## 東京電力(株)柏崎刈羽原子力発電所第3号機炉心シュラウドのひび割れについて(案)

平成15年2月18日  
原子力安全・保安院

### 柏崎刈羽 3号機 シュラウドサポートリング (H7 a内側) の点検結果

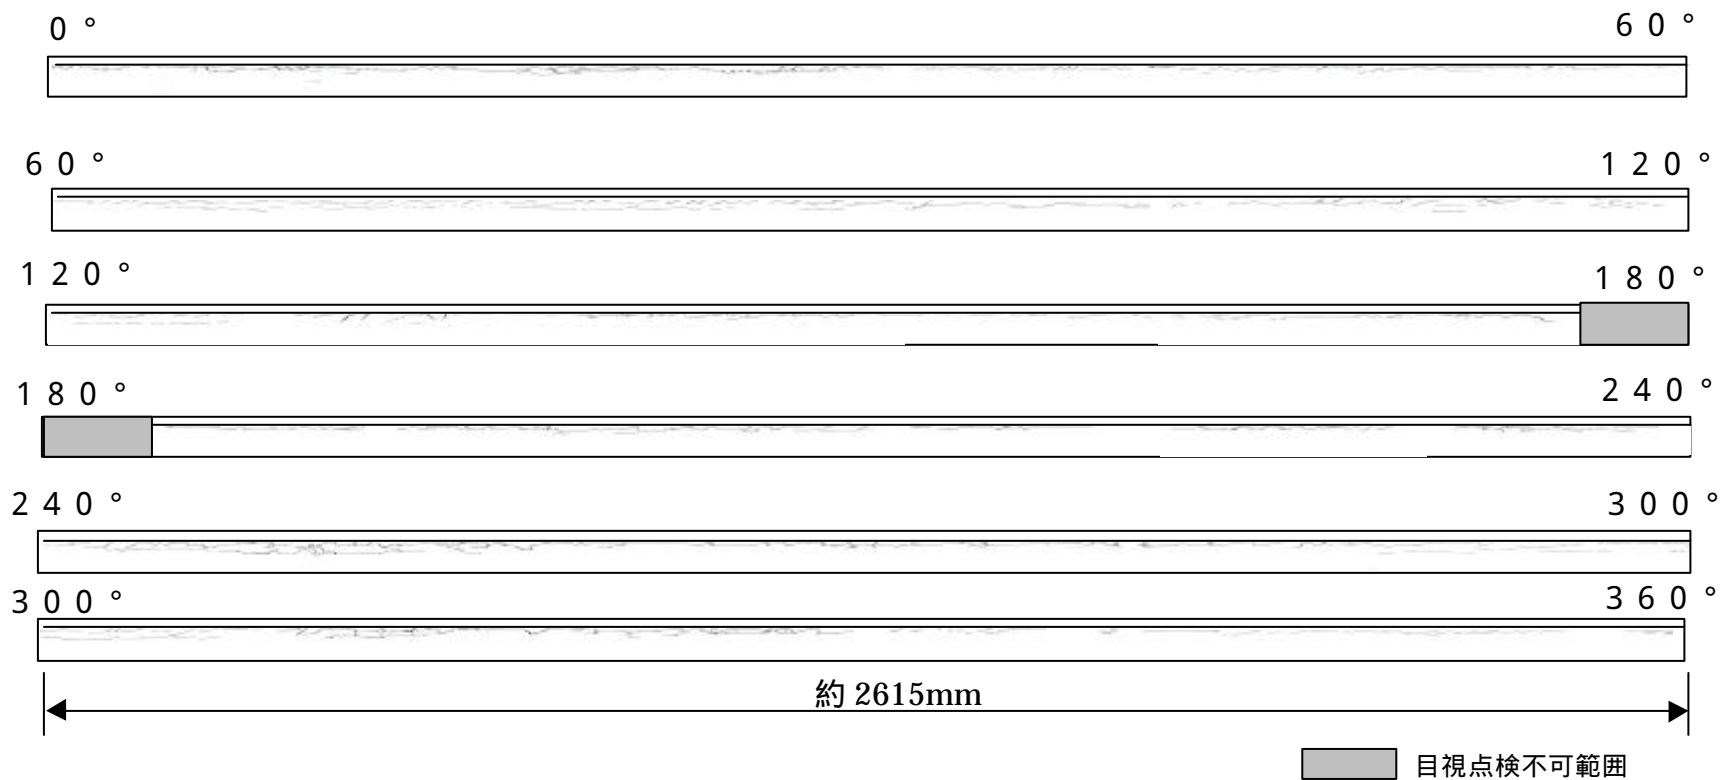
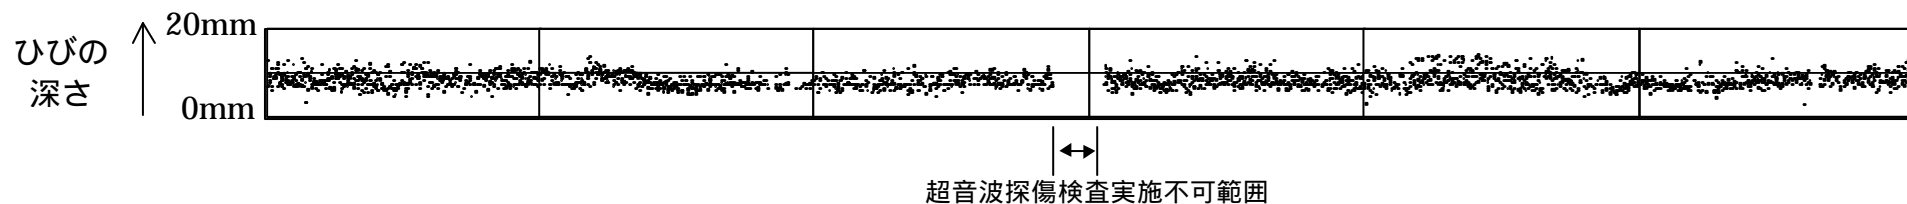
また、シュラウドサポートリングの溶接部（H 7 a）内側近傍においても、目視点検によりほぼ全周にひび割れが断続的に存在していることが確認され、超音波探傷検査の結果、ひび割れの最大の深さは約 15 mm であると測定された。（添付 5 参照）

当院としては、東京電力(株)が算定した現時点の残存面積は、下部リングの溶接部 (H6 a) と同様に、ひび割れが確認されなかった箇所も含め全周にひび割れが均一深さで存在するものとして保守的に見積もられていると考える。また、考えられる最も厳しい荷重として地震が作用した場合に技術基準等から導き出される必要な残存面積と現時点の残存面積との比較により、現時点で十分な構造強度を有しているとの評価は妥当であると判断する。さらに、SUS316L 等低炭素ステンレス鋼の応力腐食割れの進展速度に基

したがって、当院としては、シュラウドサポートリング溶接部（H7a）内側近傍のひび割れは直ちに補修する必要はないと判断する。しかし、進展解析の結果によれば、当該ひび割れは必要残存面積に至る前に停まるという条件下にはないため、毎回の定期検査等の機会に、目視点検及び超音波探傷検査による点検によりひび割れの実際の進展状況を把握し、十分な構造強度を有するうちに、すなわち、残存面積が必要残存面積より小さくなるより前に、補修等の対策を講じる必要があると考える。

# 柏崎刈羽 3号機 H7aボートサンプル調査

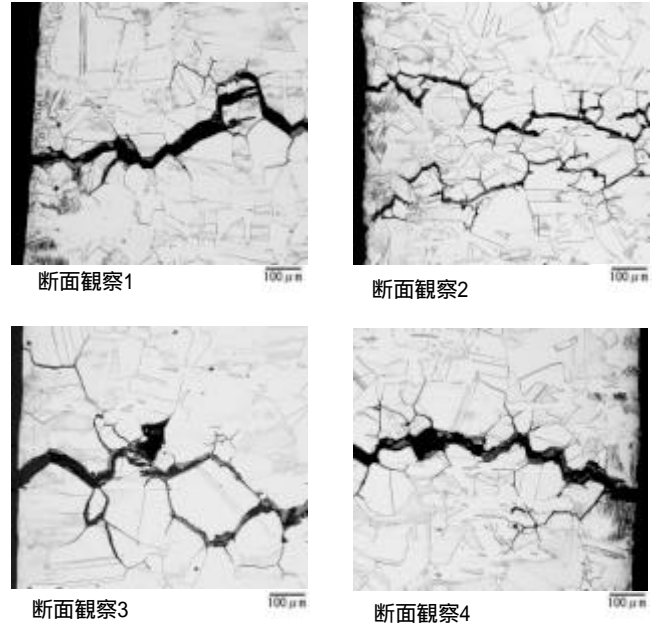
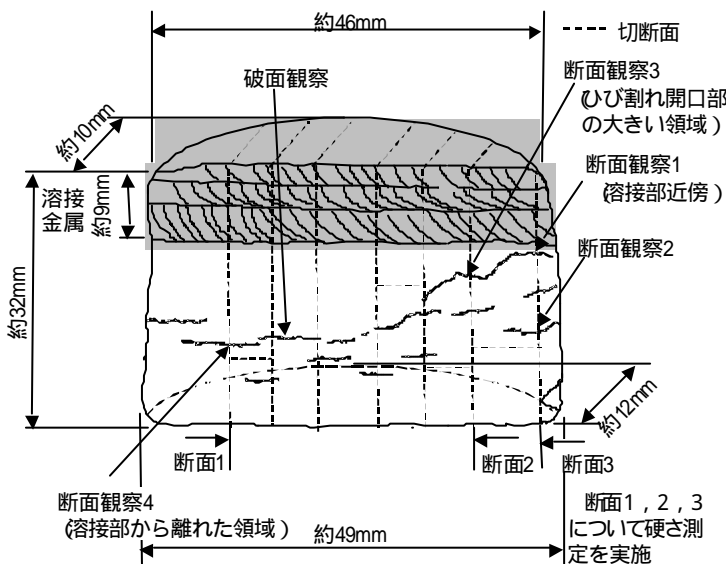
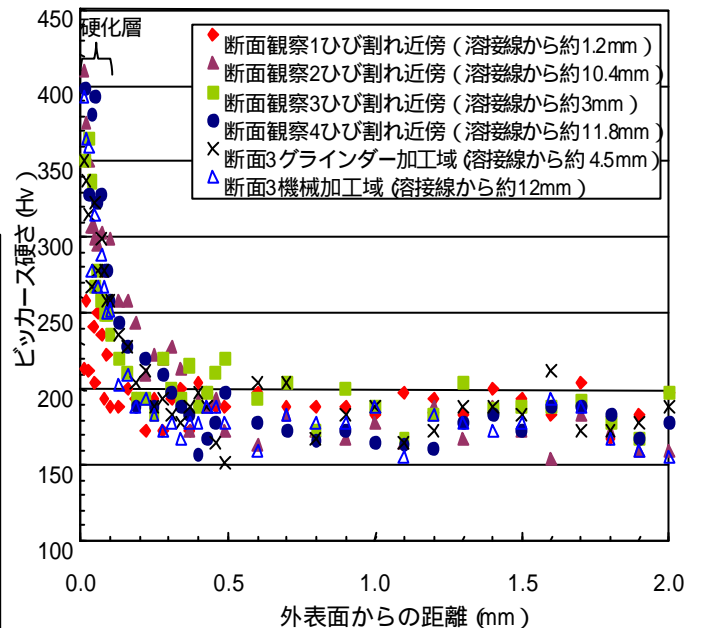
東京電力㈱は、シュラウドサポートリングの溶接部（H 7 a）内側近傍より幅 46 mm 程度のサンプルを採取し、ひび割れの原因究明のため詳細調査を実施した。このサンプル調査については、第三者機関である日本原子力研究所の専門家の現場立会・レビューの下で、日本核燃料開発㈱が調査を行うとともに、日本原子力研究所も同じデータを用いて詳細評価を行った。（添付 7 参照）

サンプルの破面及び断面の観察の結果、極表層部では金属の結晶粒<sup>6</sup>の内部を貫通する割れが発生していた。また、極表層部から内側に入るにつれて金属の結晶粒界<sup>7</sup>に沿って割れが発生しており、応力腐食割れに特徴的なひび割れであることが確認された。

東京電力㈱は、サンプルの破面及び断面の観察結果を踏まえ、以下の～が確認されたこと等から、機械加工による極表層部の硬化、残留応力及び腐食環境によって極表層部に粒内型応力腐食割れ<sup>8</sup>が発生したものと推定した。

当院としては、東京電力(株)が実施したこれらの原因調査については、材料不良、溶接不良、疲労、応力腐食割れ等ひび割れの原因となり得る事項を幅広く検討したものであるとともに、今回のサンプル調査結果や福島第二3号機で発生したひび割れの原因究明で得られた知見等を総合的に勘案した上で実施されたものであると考える。また、今回のサンプル調査の実施に当たっては、公正を期すために第三者機関の立会・レビューを受けており、その調査結果は信頼できるものであると考える。

これらのことから、東京電力(株)がひび割れの発生原因を応力腐食割れであると推定したことについては、サンプル調査を始めとする各種の調査及び解析の結果からみて、科学的合理性を有するものとする。

**図4 ひび割れ深さと時間の関係 (H6a)**

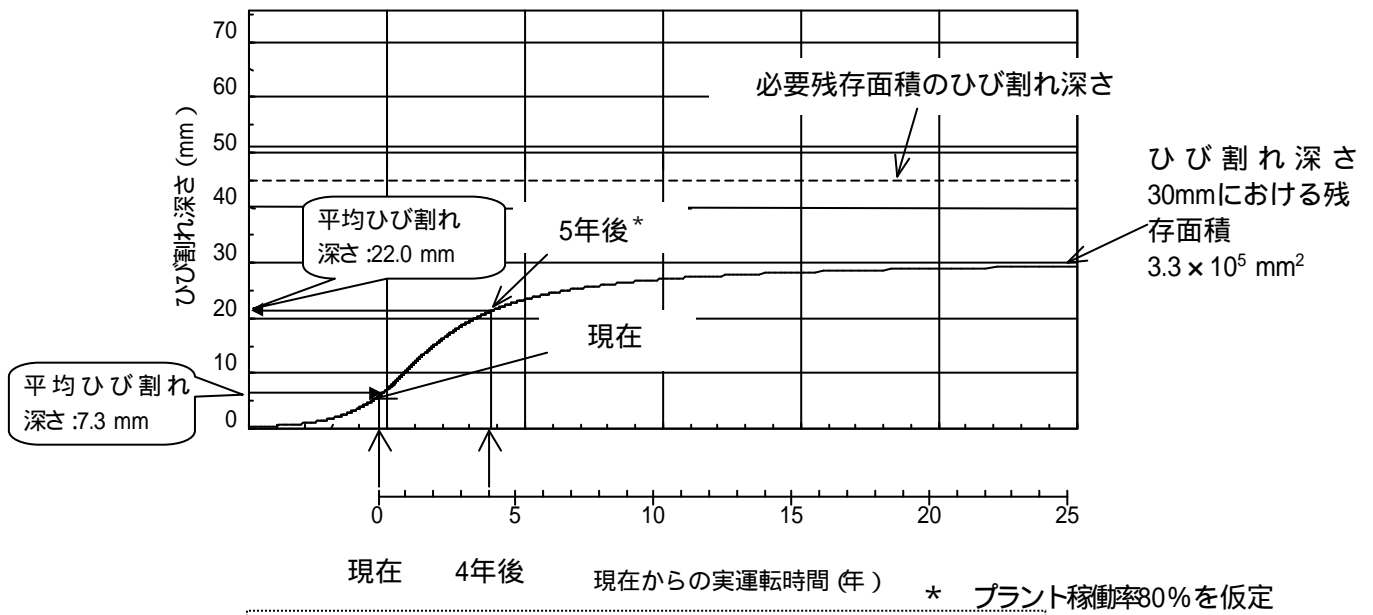
さらに、東京電力(株)は、当該溶接部近傍における残留応力の解析結果及びSUS316L(JIS規格)等低炭素ステンレス鋼の応力腐食割れに関して、一般的に知られている進展速度に基づき、5年後のひび割れの進展について評価した結果、5年後の残存面積は $4.6 \times 10^5 \text{ mm}^2$ (必要残存面積の約4.8倍)となり、5年後においても十分な構造強度を有すると評価した。(添付10参照)

展は最終的には 30 mm 程度の深さで停まるものと評価されている。ひび割れの深さが 30 mm のときの残存面積は  $3.3 \times 10^5 \text{ mm}^2$  (必要残存面積の約 3.5 倍) であり、必要残存面積以上を確保すると評価された。(添付 10 参照)

当院としては、東京電力(株)が算定した現時点の残存面積は、ひび割れが確認されなかった箇所も含め全周にひび割れが均一深さで存在するものとして保守的に見積もられていると考える。また、考えられる最も厳しい荷重が作用した場合に、技術基準等から導き出される必要な残存面積と現時点の残存面積との比較により、現時点で十分な構造強度を有しているとの評価は妥当であると考ええる。さらに、SUS316L 等低炭素ステンレス鋼の応力腐食割れの進展速度に基づき 5 年後のひび割れの進展を評価し、必要な残存面積との比較により、5 年後においても十分な構造強度を有していることは妥当であると考ええる。

したがって、当院としては、炉心シュラウドが現時点及び 5 年後において十分な構造強度を有するとの評価結果を踏まえ、現時点においては当該溶接部近傍は補修を必要とするものではないと判断する。

ただし、当院としては、今回の健全性評価はあくまで理論的な解析に基づくものであることから、今後、ひび割れの実際の進展状況について適切に監視を行っていくことが重要であると考ええる。具体的には、今後ひび割れが進展しても必要残存面積に至る前に停まるとの解析結果を考慮し、また、一層の技術的知見を蓄積する観点からも、目視点検及び超音波探傷検査により、次回の定期検査時、その後は 2 年毎を目途にひび割れの進展状況を把握していく必要があると考ええる。

**図4 ひび割れ深さと時間の関係 (H7a)**

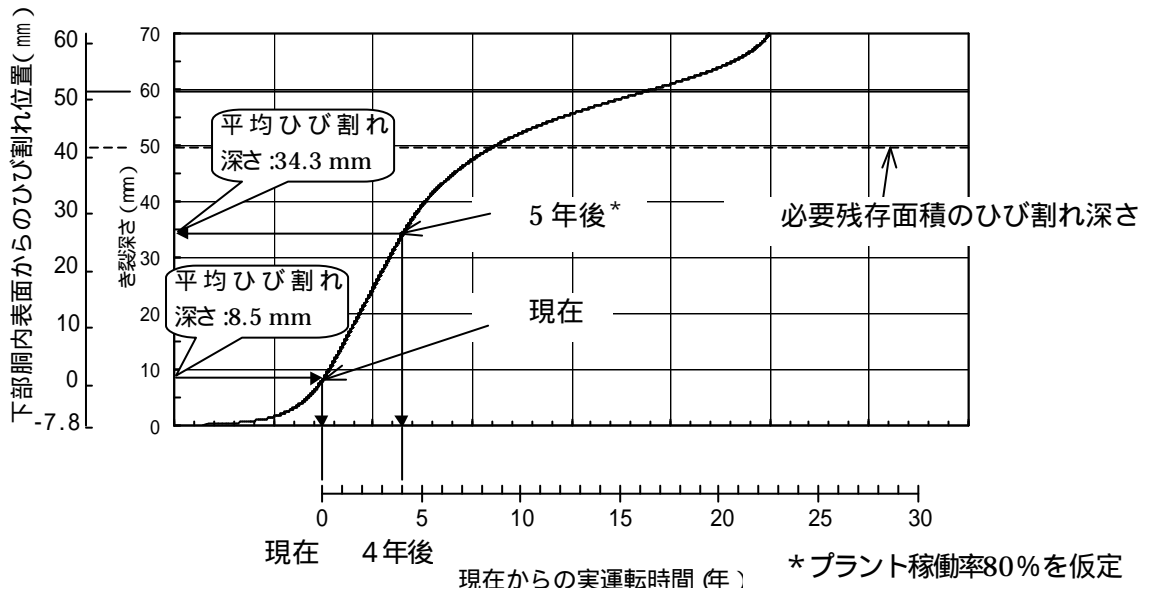
その結果、シュラウドサポートリングの必要残存面積  $1.6 \times 10^5 \text{ mm}^2$  に対し、現状の残存面積は  $7.9 \times 10^5 \text{ mm}^2$  (必要残存面積の約 4.9 倍)、5 年後の残存面積は  $3.8 \times 10^5 \text{ mm}^2$  (必要残存面積の約 2.4 倍) になると評価され、十分な構造強度を有しているとの評価した。(添付 11 参照)

なお、シュラウドサポートリングのひび割れの進展については、内部の残留応力が表面から奥に入るに従って引張り方向から圧縮方向に変化するため、進展速度は途中で緩和するものの、圧縮方向の応力が比較的小さいため、ひび割れの進展は停まることなく継続していくものと評価した。(添付 11 参照)

づき5年後のひび割れの進展を評価して得られた残存面積と、必要残存面積との比較により、当該部分が5年後においても十分な構造強度を有しているとの評価は妥当であると考える。
